議案第38号

工事請負変更契約の締結について（下岳地区地すべり災害復旧工事）

年度	令和4年度
工事名	下岳地区地すべり災害復旧工事
施工箇所	西海市 西彼町 下岳郷
図面種類	計画平面図(全体)
縮尺	S = 1:500
図面番号	34葉の内1号

計画平面図(全体) S=1:500(A1)

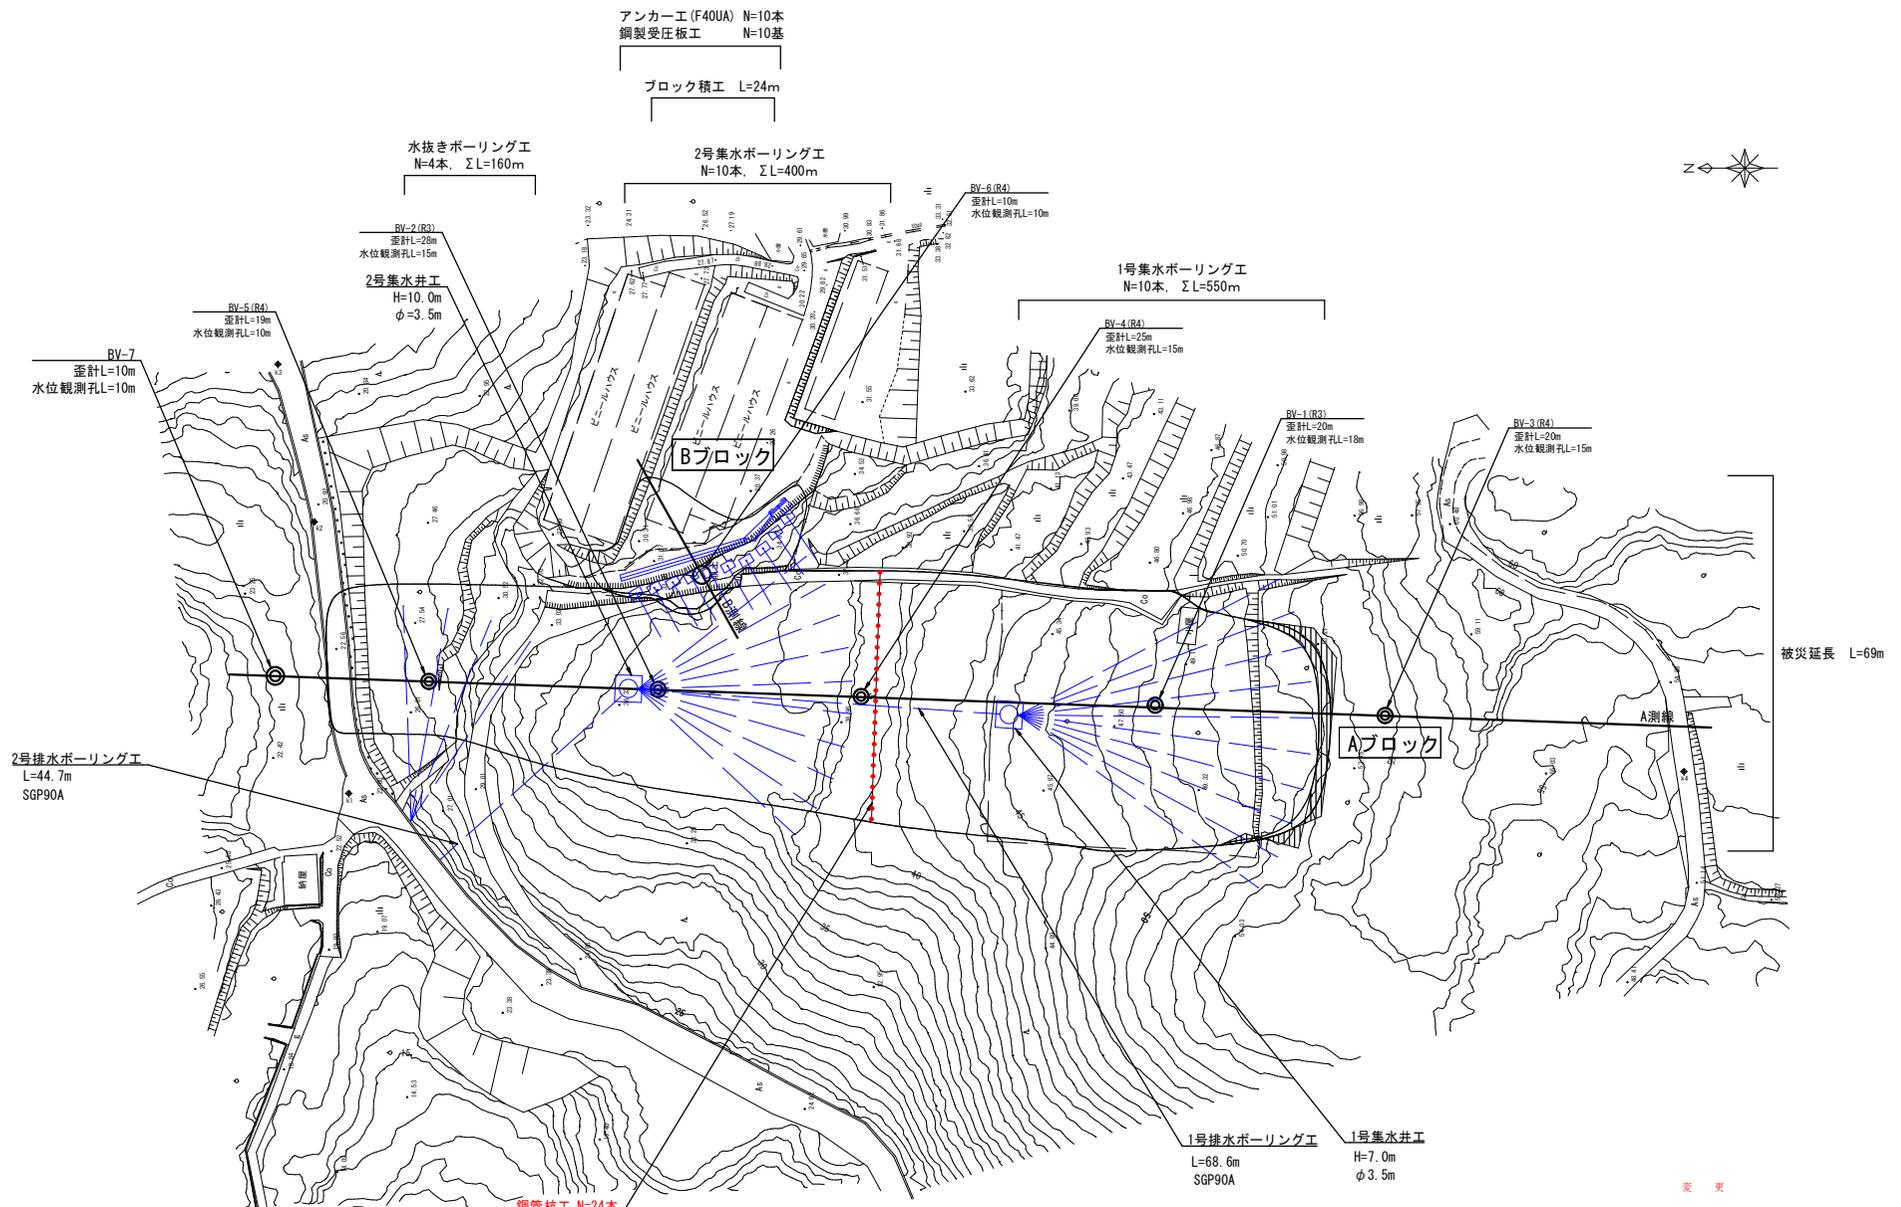
※排泥水運搬処理工の増加
・変更前 153.0m3
・変更後 262.0m3 (109.0m3の増)
